监 理 工 作 联 系 单

工程名称：池州超威电力有限公司 5.98MW 屋顶分布式光伏发电项目

编号：JLLX-004

事由：工序验收后问题整改

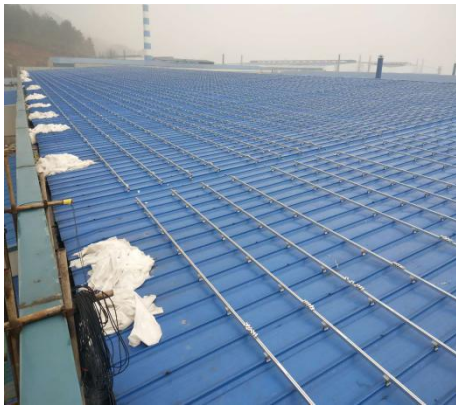
1. 夹具螺栓未紧固

2. 夹具与导轨之间未进行连接紧固

3. 夹具垫片不符合要求，松动未紧固现象

以上问题请安排人员进行整改，并进行重新自检，对发现的问题及时完成整改，我部将一周后对现场进行检查
